# Vaststelling TAM- omgevingsplan Matserterein Croeselaan

## Vaststellingsrapport

Versie: maart 2026

#### **3.2.2.1 Toelichting van de wijziging**

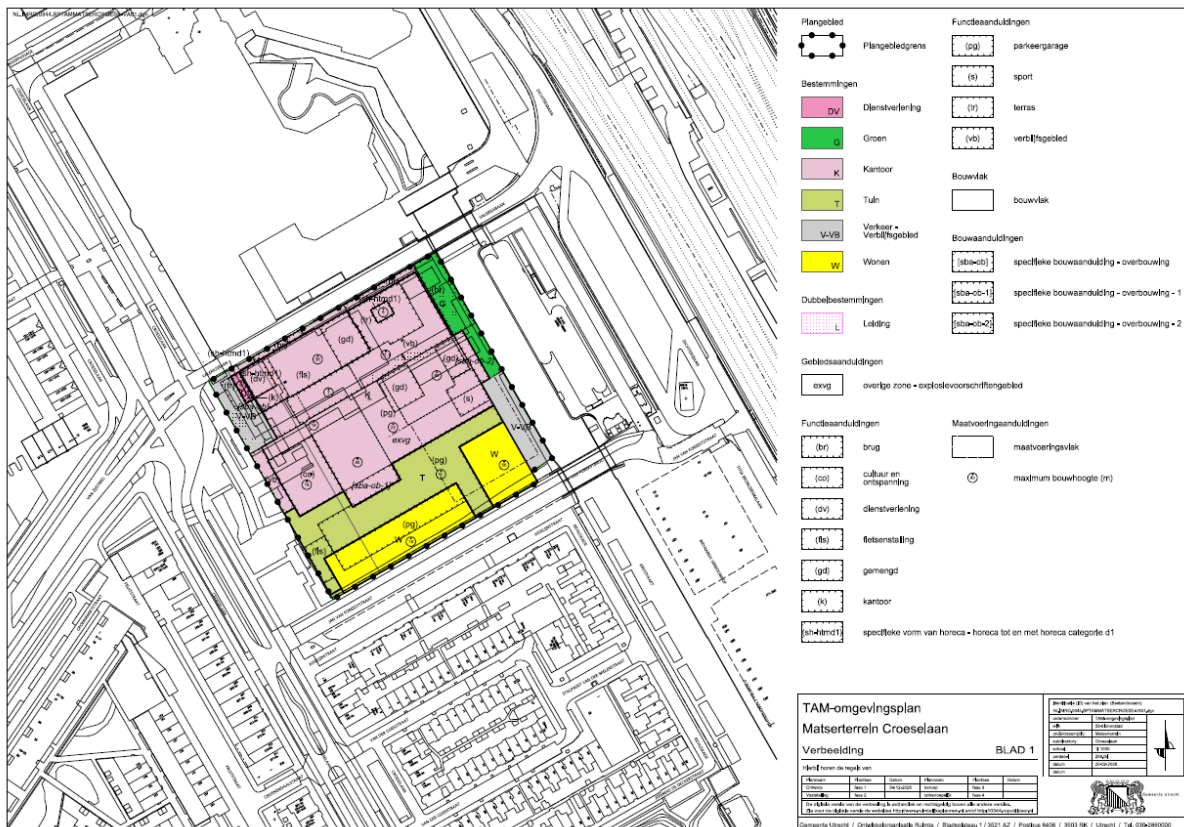
De frontoffice van het te realiseren bankfiliaal op de kop van de Croeselaan was op de verbeelding en in de regels alleen mogelijk gemaakt in de functie Dienstverlening, maar deze frontoffice zal ook deels gerealiseerd worden in het kantoorgebouw ernaast/erachter, waar de functie Kantoor geldt.

Verder was voor deze frontoffice nog niet het maximum aantal m<sup>2</sup> bvo opgenomen, zoals dit in de onderzoeken is verwerkt. Met onderstaande wijzigingen is dit gecorrigeerd.

Ten slotte wordt in artikel 4.2 sub 4 onder f technische en logistieke ruimten toegevoegd als toegestane bijbehorende voorzieningen bij de functie Kantoor.

#### 3.3.9.1 Toelichting wijziging

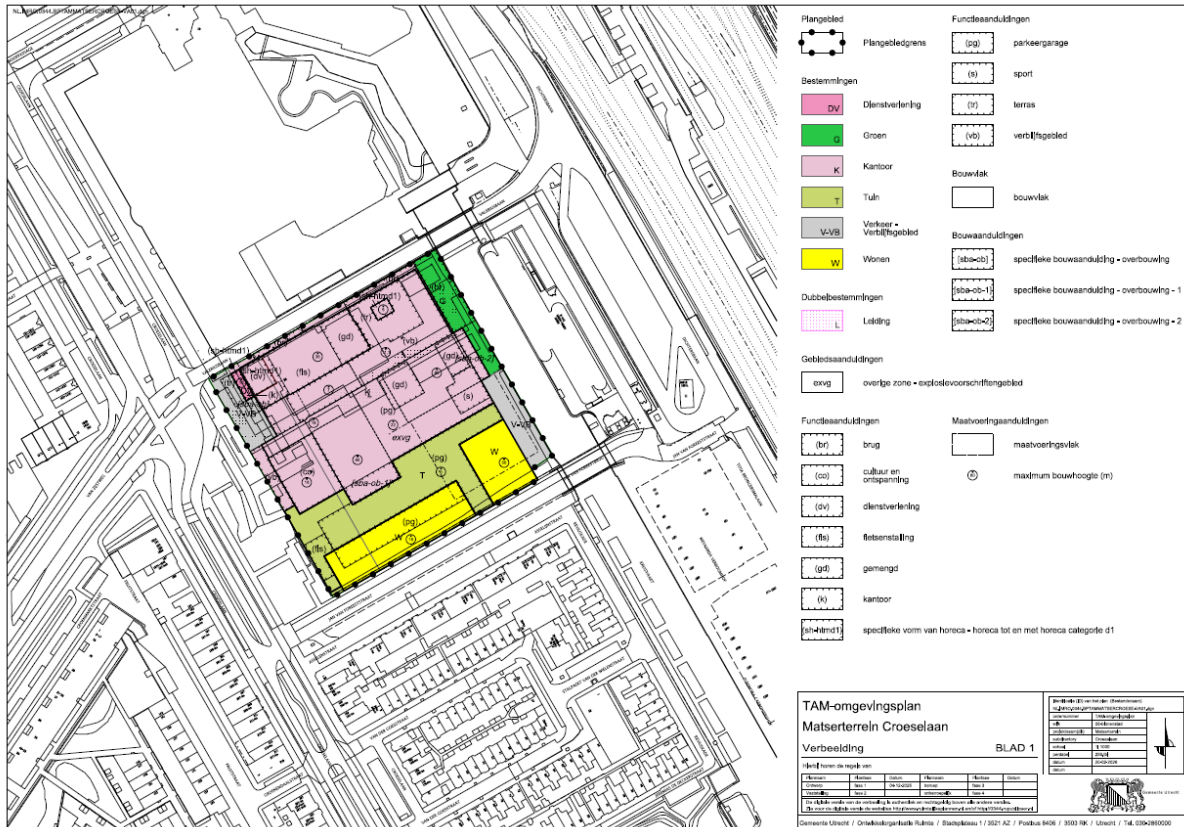
In de weergave van het programma in paragraaf 4.1.1 wordt een nadere specificatie van het maximaal toegestane aantal m<sup>2</sup> per activiteit onder het kantoorprogramma opgenomen en wordt de nieuwe (aangepaste) verbeelding toegevoegd in de tekst.

– De tekst in de eerste 2 bullets in paragraaf 4.1.1 Programma, wordt als volgt aangepast:

In te voegen nieuwe afbeelding:

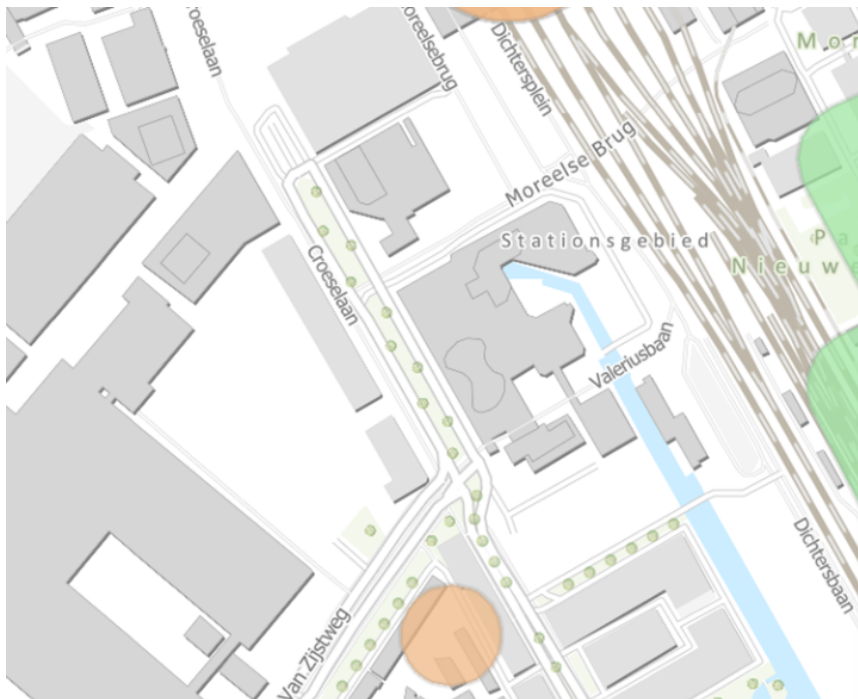
- De tekst en de afbeeldingen in paragraaf 5.8 onder het kopje 'plangebied' worden als volgt aangepast:

Figuur 5.16.2: Overzicht windhinder classificatie rapport 12 februari 2026 – zonder vegetatie

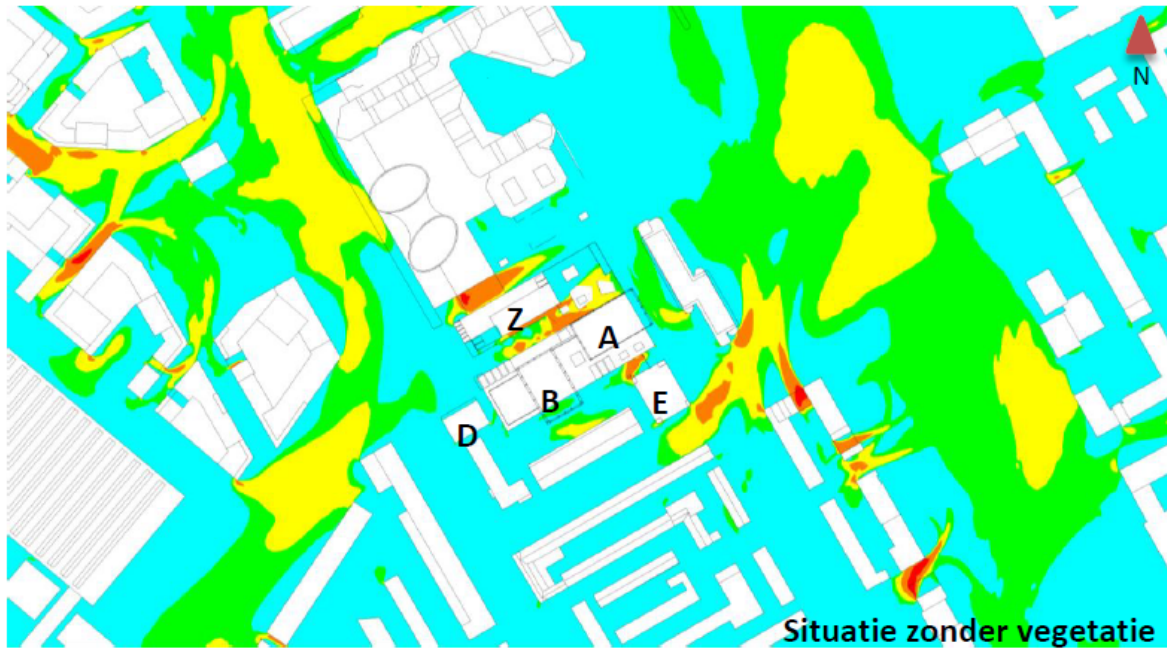
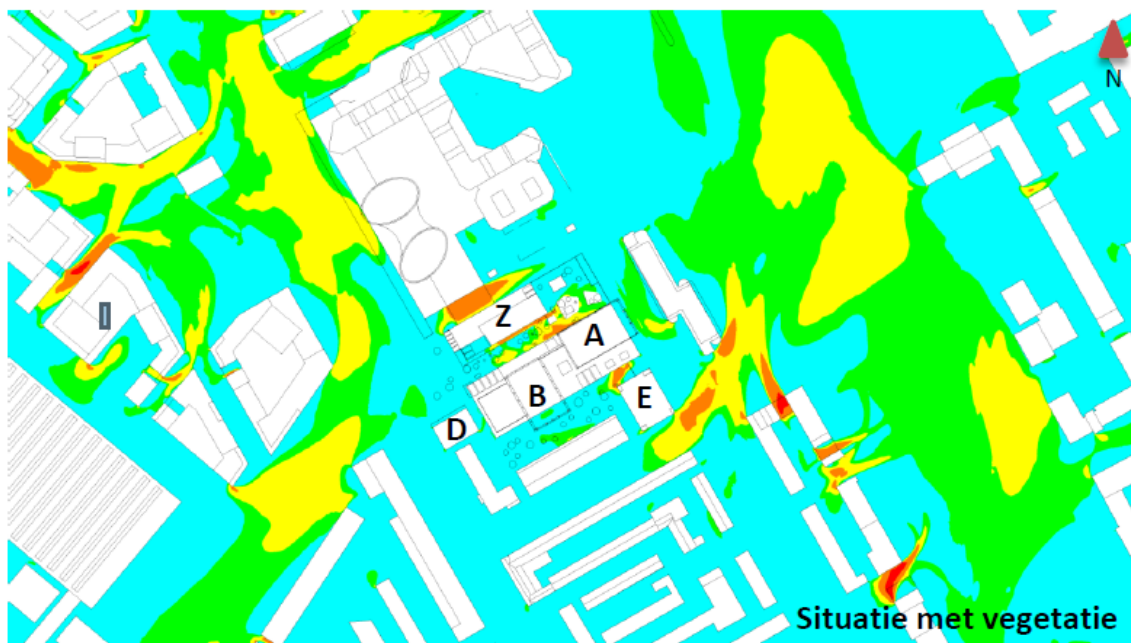
- De tekst en afbeeldingen onder het kopje 'plangebied' voor het onderdeel 'windhinder' worden als volgt aangepast:

- De verdiepingshoogte van toren A, B en E is gereduceerd waardoor de totale bouwhoogtes zijn afgenomen. Toren A is verlaagd met 2,5 meter, Toren B met 1,8 meter en Toren E met 5,2 2,2 meter.
- Het bouwvolume van toren E is nauwkeuriger geformuleerd. In het volume zijn de patio's meegenomen.
- Het bouwvolume van toren Z is nauwkeuriger gemodelleerd.
- Modelleren van kronen van de techniekruintes boven op toren A en B.
- Het modelleren van het paviljoen, verhoogde groendelen en de daklichten op de promenade ~~Het toevoegen van het paviljoen en de daklichten op de promenade.~~ De daklichten bevatten een puntdak met een hoogte van 1,8 2 meter.
- Het modelleren van hekwerken op verschillende locaties;
- Een obstructie (bijvoorbeeld een ~~kunstobject~~ hekwerk tussen gebouw Z en het nabij gepositioneerde daklicht.
- Een obstructie in de vorm van een kunstwerk nabij de hoek van toren E.

'Het Omdat-windklimaat op het verhoogde verblijfsgebied Noord (promenade) en in de binnentuin moet minimaal de classificatie 'matig' moet krijgen voor de categorie 'doorlopen' (dus minimaal niveau D moet scoren). Dit is in het Plan opgenomen als voorwaardelijke verplichting in artikel 4.4 Voorwaardelijke verplichting windhinder. In februari 2026 september 2025 is onderzocht welke maatregelen hieraan zouden kunnen bijdragen.
